# 女川／東通原子力発電所

## 原子力事業者防災業務計画の修正について (補足)

2023年8月  
東北電力株式会社

# ◆女川／東通原子力事業者防災業務計画の主な修正内容(1／2)

(防災業務計画) 別表2-4 原子力防災要員の職務と配置

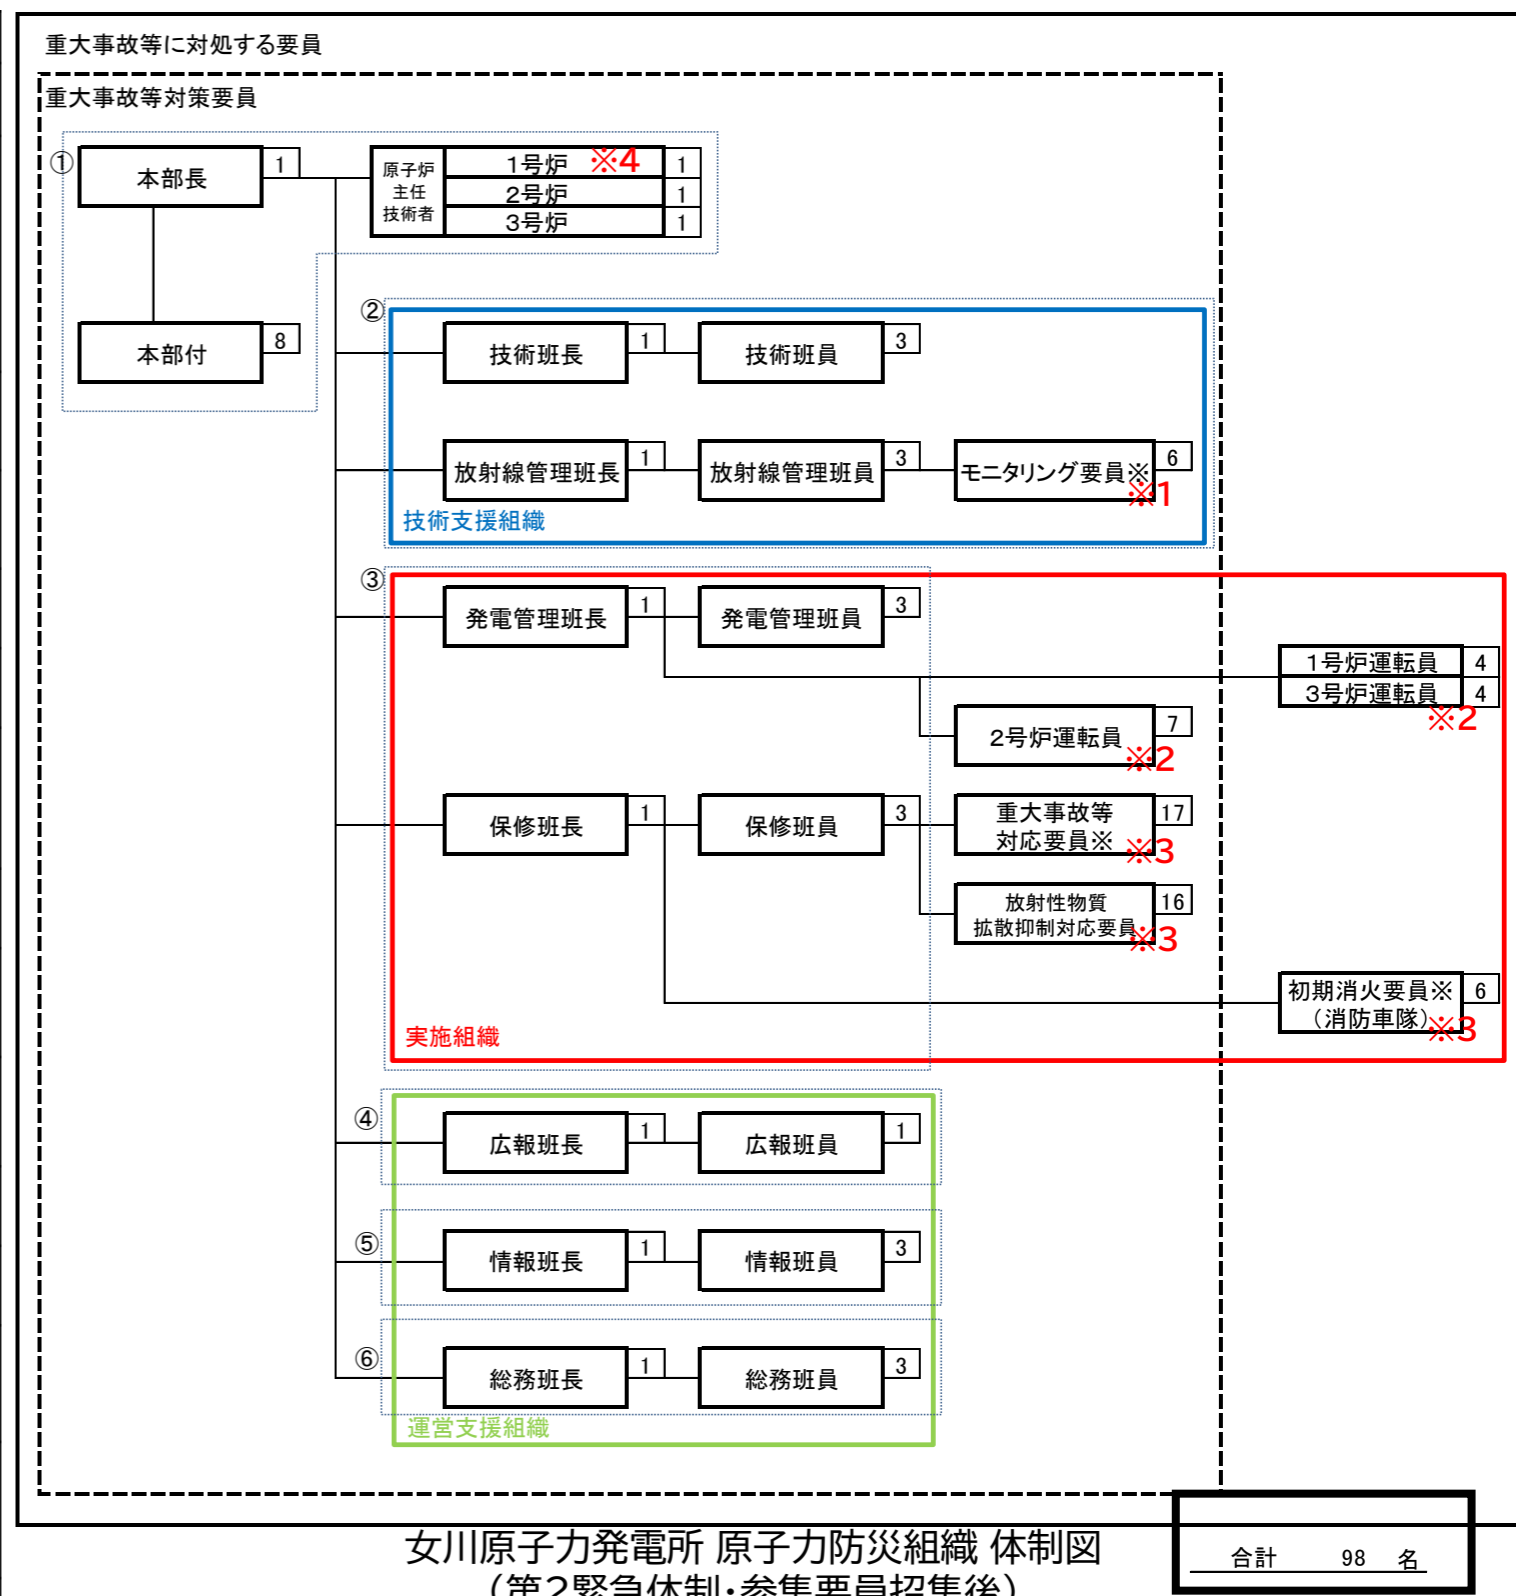
- 原子力防災要員の職務と配置を示す別表2-4(下記左表黒太枠)には、原子力防災組織の最低限必要な原子力防災要員数を示している。
- 保安規定条文(第17条の7(重大事故等時の体制の整備)の適用以降は、下記右図の体制に合わせた記載に別表2-4の人数を見直す。
- 原子力防災管理者および副原子力防災管理者の2名を除いた96名を原子力防災要員として別表2-4に反映する。

原子力防災要員の職務	配置	適用前		適用後	
		原子力防災組織の班名等	人数	原子力防災組織の班名等	人数
(1)特定事象が発生した場合における当該特定事象に関する情報の整理ならびに内閣総理大臣および原子力規制委員会(事業所外運搬に係る特定事象の発生の場合にあっては、内閣総理大臣、原子力規制委員会および国土交通大臣)、関係地方公共団体の長その他の関係者との連絡調整	発電所内	情報班	4名	副本部長(本部付)[1] 情報班[3]	4名

(2)原子力災害合同対策協議会における原子力緊急事態に関する情報の交換ならびに緊急事態応急対策および原子力災害事後対策についての相互の協力	発電所内	情報班	1名	情報班[1]	1名
	オフサイトセンター	副本部長本部付	3名	副本部長本部付	3名
(3)特定事象が発生した場合における当該特定事象に関する広報	発電所内	広報班	2名	広報班[2]	2名
	オフサイトセンター	本部付広報班	2名	本部付広報班	2名

(4)原子力事業所内外の放射線量の測定その他の特定事象に関する状況の把握	発電所内	本部付放射線管理班 <b>保修班</b>	6名	本部付(炉主任)[2] 放射線管理班[7]※1含む <b>技術班[2]</b>	11名
	オフサイトセンター	本部付	1名	本部付	1名
(5)原子力災害の発生または拡大の防止のための措置の実施	発電所内	発電管理班 技術班	23名	副本部長(本部付)[1] 発電管理班[17]※2含む 技術班[2]	20名

(6)防災に関する施設設備の整備および点検ならびに応急の復旧	発電所内	保修班	27名	副本部長(本部付)[1] 保修班[41]※3含む 発電管理班[2]	44名
(7)放射性物質による汚染の除去	発電所内	放射線管理班 保修班	3名	放射線管理班[2] 保修班[1]	3名
	オフサイトセンター	本部付	2名	本部付	2名

(8)被ばく者の救助その他の医療に関する措置の実施	発電所内	本部付総務班	4名	本部付[1] 放射線管理班[1] 総務班[2]	4名
(9)原子力災害の発生または拡大の防止のために必要な資機材の調達および輸送	発電所内	本部付総務班 保修班	4名	本部付(炉主任)[1]※4 本部付[1] 総務班[1] 保修班[1]	4名

(10)原子力事業所内の警備および原子力事業所内における従業者等の避難誘導	発電所内	本部付総務班	4名	本部付[2] 総務班[1]	3名
合計			86名		104名

## 《緊急時対策所》

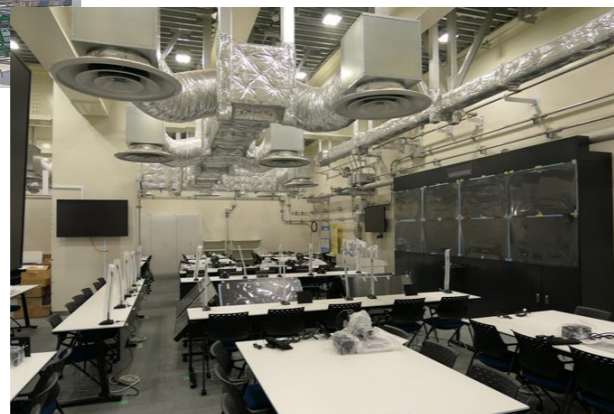
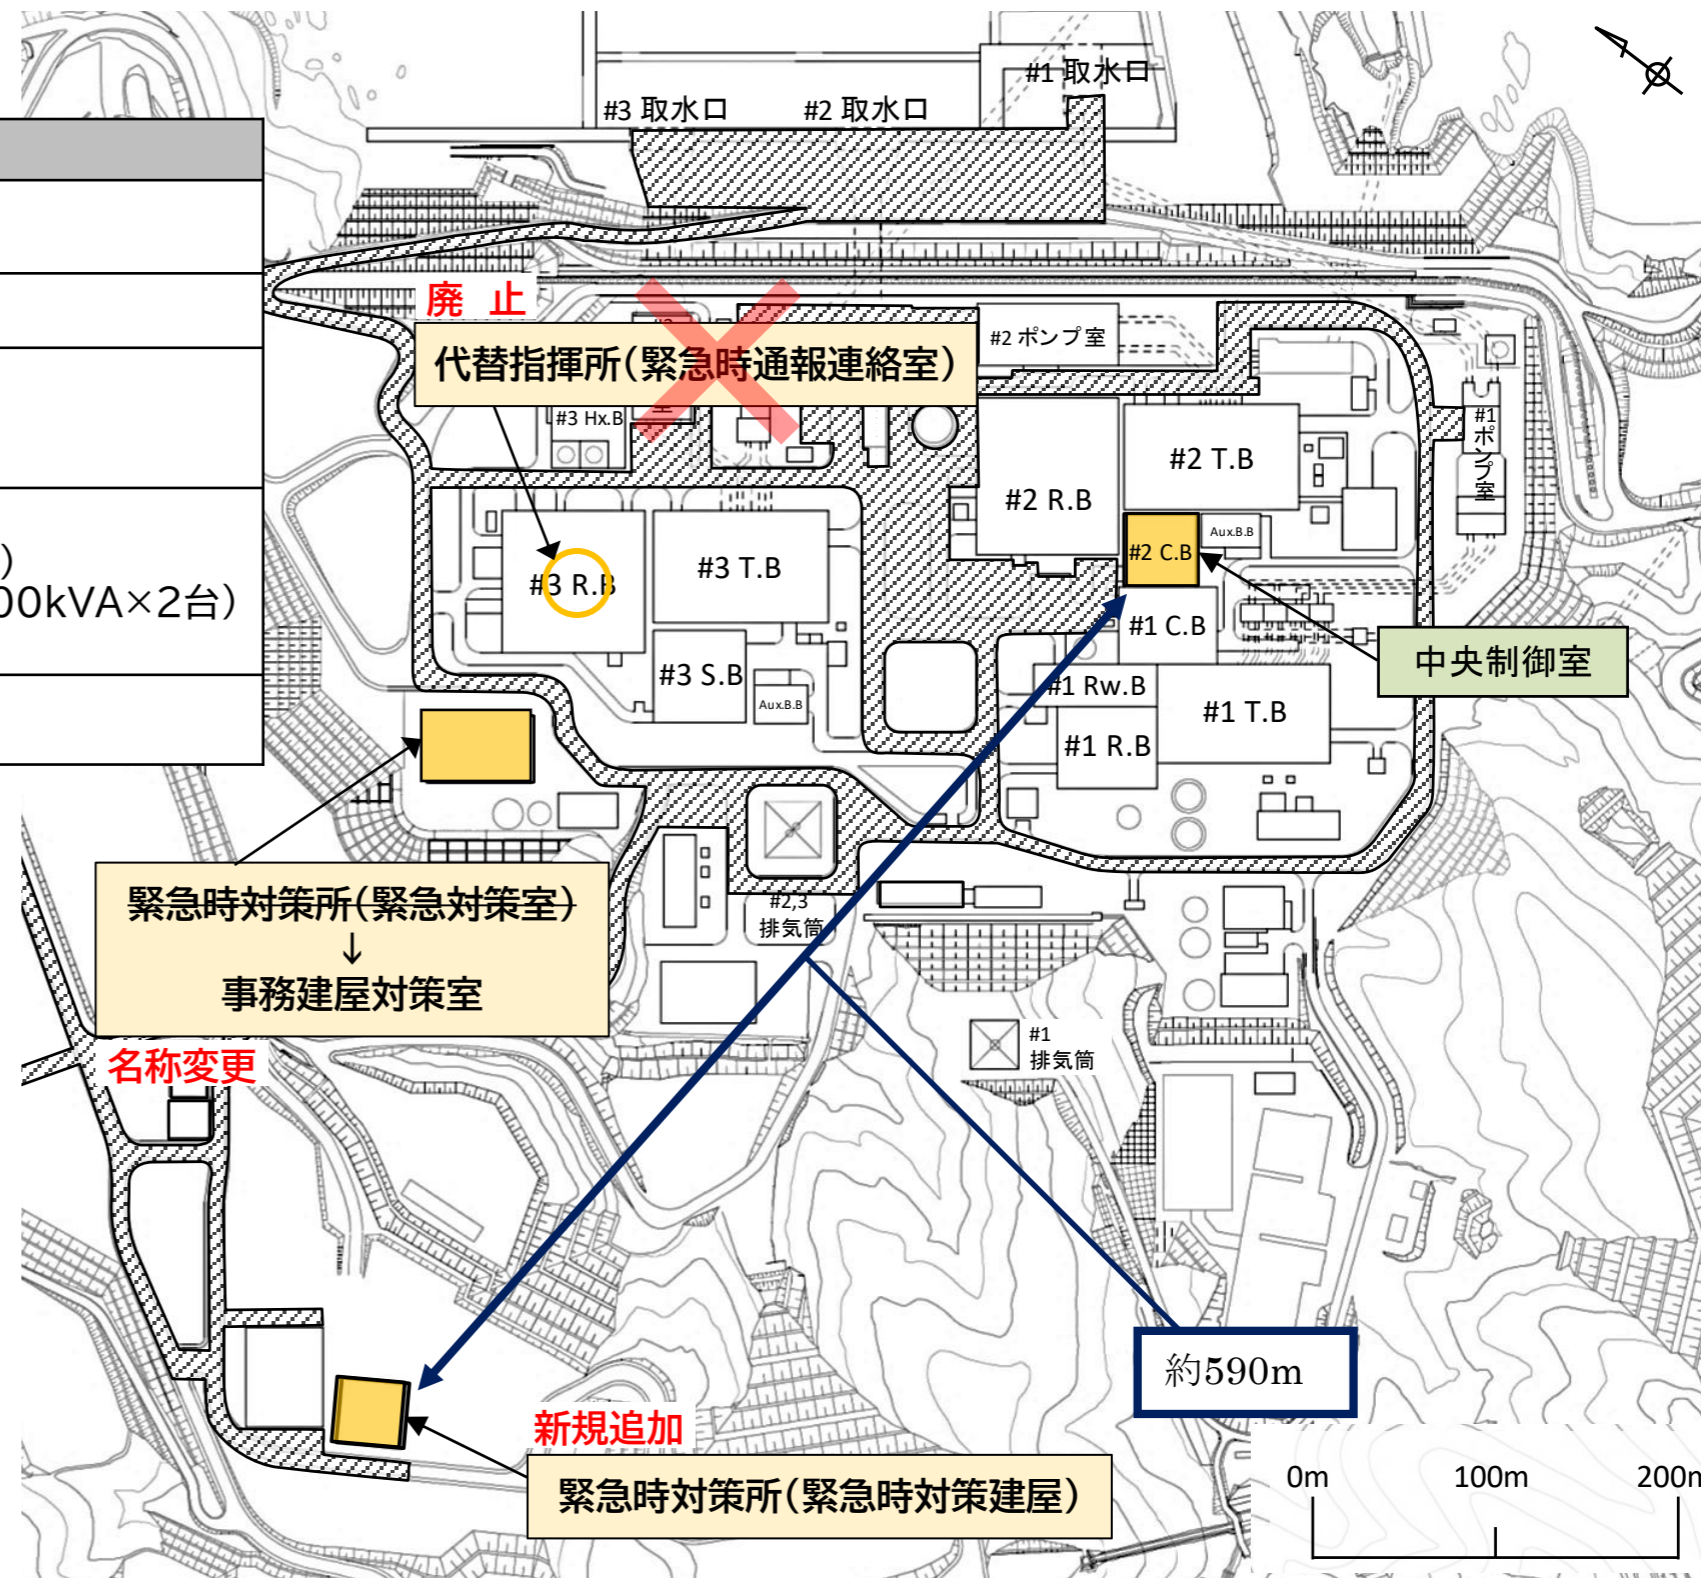
- 高台に設置した耐震構造の緊急時対策建屋を「緊急時対策所(緊急時対策建屋)」として追加する。
- また「緊急時対策建屋」は、放射線防護、津波対策、地震対策等を考慮して設計しているため、「代替指揮所」の設置は不要とする。
- なお、「事務新館(緊急対策室)」はアクセスの容易さの観点から原災法上の緊急時対策所として、使用を継続するとともに、名称を2号適合性審査時に使用している「事務建屋対策室」へ変更する。
- 上記に伴い、現在代替指揮所として運用している「緊急時通報連絡室」(3号中央制御室隣)を廃止し、防災業務計画から記載を削除する。

項目	仕様
建物の仕様	耐震構造 高所に設置(O. P. 62m)
床面積	約460 m <sup>2</sup>
放射線防護対策	<ul style="list-style-type: none"> <li>◆チャコールエアフィルタを備えた空調設備を設置</li> <li>◆緊急時対策所加圧設備(空気ポンプ)による陽圧化</li> <li>◆コンクリート壁等による遮へい構造</li> </ul>
非常用電源	<ul style="list-style-type: none"> <li>◆緊急時対策所用高圧母線J系</li> <li>◆2号機非常用ディーゼル発電機(7,625 kVA×1台)</li> <li>◆常設代替交流電源設備(ガスタービン発電機)(4,500kVA×2台)</li> <li>◆電源車(緊急時対策所用)(400kVA×1台)</li> </ul>
備蓄燃料	約10m <sup>3</sup> ×2基(発電所構内 約2,000 m <sup>3</sup> )
